Variante S.S.1 Aurelia – Variante in Comune di Massa
1°Lotto (Canal Magro – Stazione).

PROGETTO DEFINITIVO

00 – INQUADRAMENTO DELL'INTERVENTO

Relazione Riscontro MASE 2206/2024

TAVOLA GRAFICA 01

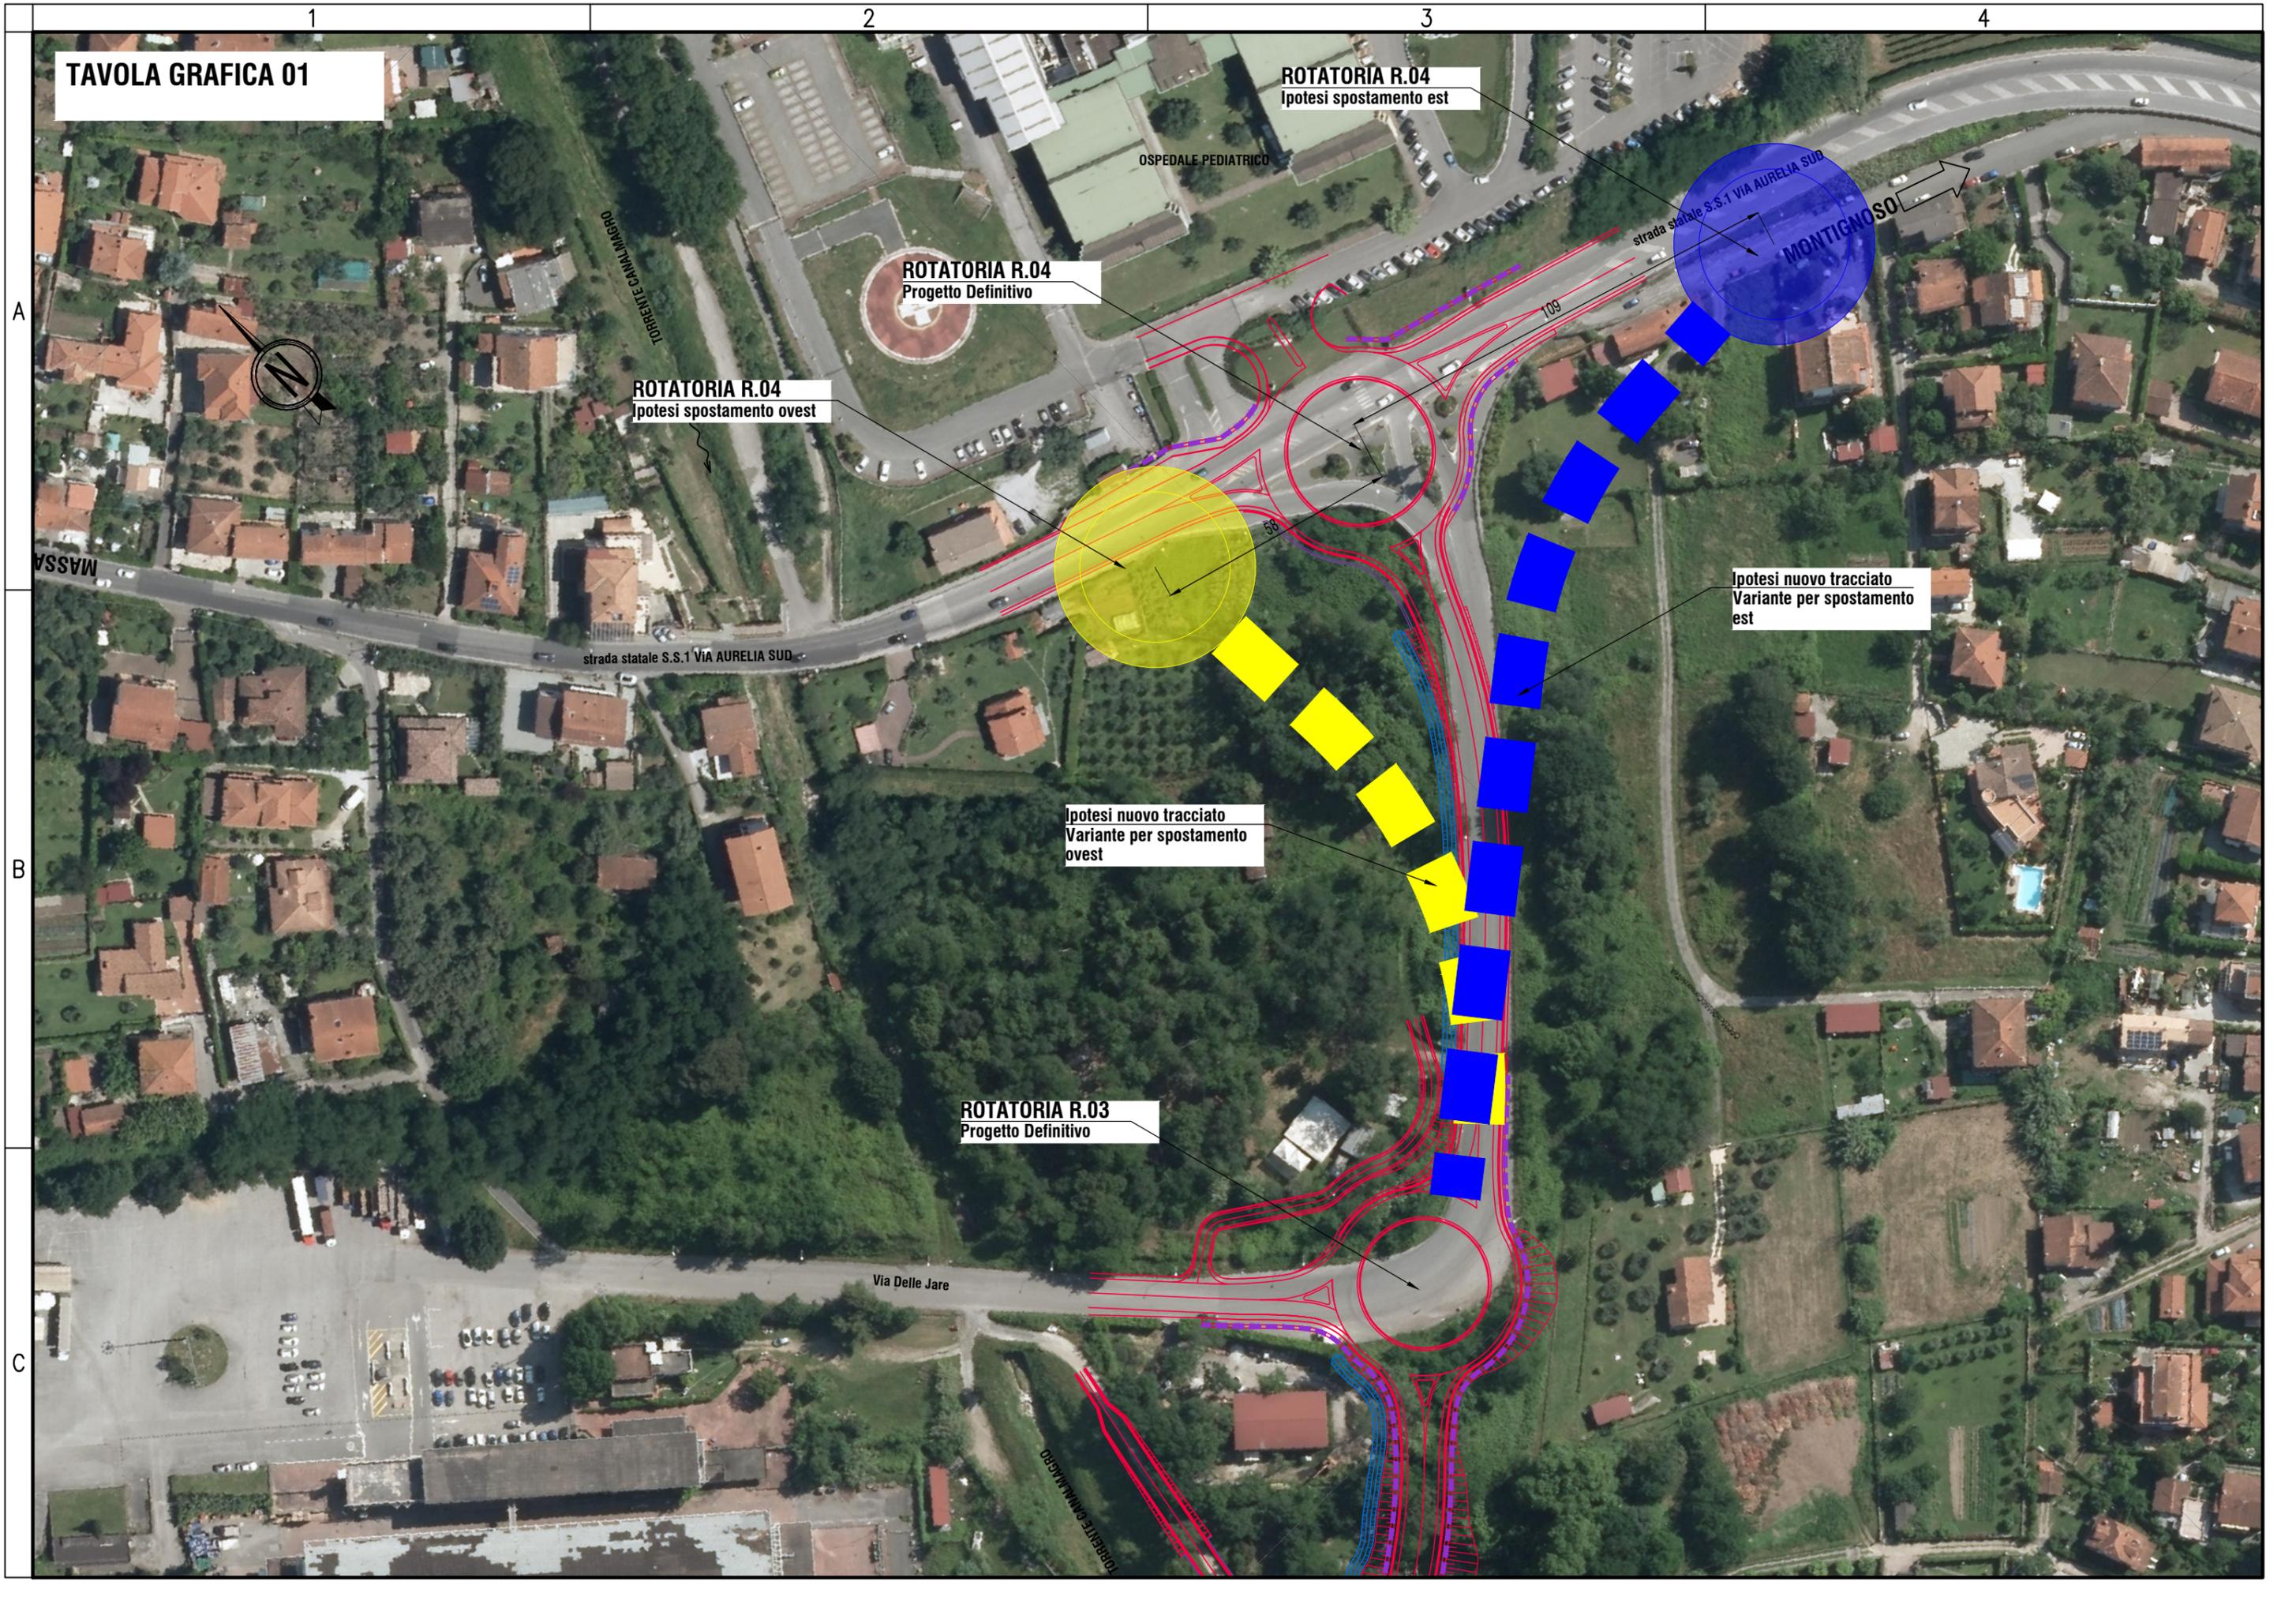
In riferimento alla futura realizzazione della rotatoria R04, prevedere una soluzione alternativa di localizzazione che permetta di allontanare lo snodo stradale dall'ingresso dell'ospedale pediatrico al fine di migliorarne sia le condizioni ambientali relative alle emissioni in atmosfera che l'impatto acustico sul recettore sensibile e infine non di meno di sicurezza stradale.

La soluzione di progetto risulta la migliore tra tutte le possibili soluzioni alternative per la localizzazione della rotatoria R04.

Uno spostamento della rotatoria verso sud lungo Via delle Jare, in allontanamento dal fronte ospedaliero, determinerebbe implicitamente la necessità di realizzare due rami di innesto alla suddetta rotatoria dotati di flesso ed in variante rispetto all'attuale sede stradale. Una configurazione di questo tipo comporterebbe inevitabilmente una riduzione del livello di servizio del nodo unitamente ad un peggioramento delle condizioni di sicurezza stradale rispetto a quello ad oggi previsto in progetto. D'altra parte tale spostamento porterebbe la rotatoria R04 a ridosso della rotatoria di progetto R03 generando criticità riguardo la funzionalità delle due rotatorie contigue. Da un punto di vista trasportistico sarebbero penalizzati i flussi verso il centro città per chi proviene da est e viceversa; tali flussi risultano non trascurabili rispetto ai volumi totali. Si ritiene per quanto detto non percorribile uno spostamento della rotatoria R04 in direzione sud.

Uno spostamento della rotatoria verso est o ovest sulla direttrice della SS1 risulta invece vincolato dalla presenza di abitazioni.

In particolare verso est non è possibile nessuno spostamento senza compromettere le abitazioni esistenti (vedi impronta di rotatoria in colore blu nell'allegato grafico alla presente relazione). Lo spostamento risulta infatti non realizzabile anche accettando di espropriare e demolire alcune abitazioni esistenti; infatti la nuova rotatoria interferisce con il grafo stradale esistente a servizio dell'isolato abitativo causando l'interclusione di alcune proprietà a meno di prevedere realizzazione di nuove viabilità di raccordo (anche queste con costi in termini di espropri e di consumo di aree agricole) modificando lo schema stradale esistente.

In direzione ovest risulterebbe possibile uno spostamento del centro della rotatoria di circa 57 m senza compromettere abitazioni ma solamente terreni agricoli con relativi manufatti di pertinenza (vedi impronta di rotatoria in colore giallo nell'allegato grafico alla presente relazione). Tale spostamento risulta irrilevante dal punto di vista di impatto atmosferico/acustico rispetto alla sede dell'Ospedale che ha dimensioni planimetriche ben più importanti. Anche se venisse presa in considerazione la possibilità di esproprio e abbattimento della suddetta abitazione privati ulteriori spostamenti verso ovest sono resi impossibili prima dalla presenza del Canal Magro e ancora più a ovest dall'inizio del tessuto urbano abitativo comunale.

Inoltre si ritiene ottimale la soluzione in progetto in quanto si minimizza l'impatto del tracciato sia in termini di occupazione di terreno agricolo sia in termini di espropri. Si va infatti a riconformare una sede stradale di intersezione a raso esistente davanti all'Ospedale e contestualmente a riutilizzare gran parte della carreggiata esistente di Via delle Jare. Ogni altra localizzazione comporterebbe nuove sedi stradali sui terreni agricoli ad est ed ovest di Via delle Jare. Il piano campagna di questi terreni risulta fortemente depresso, fino a un dislivello massimo di 6m, rispetto al piano viario di progetto (quota necessaria per raccordarsi con la viabilità esistente SS1); questo comporterebbe la necessità di nuovi rilevati stradali con un'ampia impronta di ingombro a terra (si andrebbero come detto ad incrementare fortemente gli espropri e l'utilizzo di suolo verde) o in alternativa di rilevati stradali sorretti da opere di sostegno, quali muri o opere similari dal forte impatto sia visivo che in termini di spesa economica.

La rotatoria di progetto R04 va a riconformare l'esistente innesto a T tra via delle Jare e la sede dell'Aurelia riorganizzando anche l'accesso all'area ospedaliera. Tutto questo permette sia di fluidificare il traffico su tale area di intersezione sia di aumentare notevolmente la sicurezza stradale. E' infatti noto che le intersezioni a rotatoria diminuiscono i punti di conflitto veicolari rispetto alle intersezioni a T; questo a maggior ragione vale nel caso in esame dove, allo stato attuale, sono presenti tre flussi con svolta a sinistra (ingresso all'Ospedale da SS1 provenendo da ovest, uscita dall'Ospedale sulla SS1 in direzione est, svolta dalla SS1 provenendo da est su Via delle Jare). Le manovre con svolta a sinistra sono sempre da evitare in quanto rappresentano naturalmente una manovra pericolosa per la sicurezza stradale. Come detto la soluzione di progetto con rotatoria elimina tali manovre con beneficio della sicurezza.
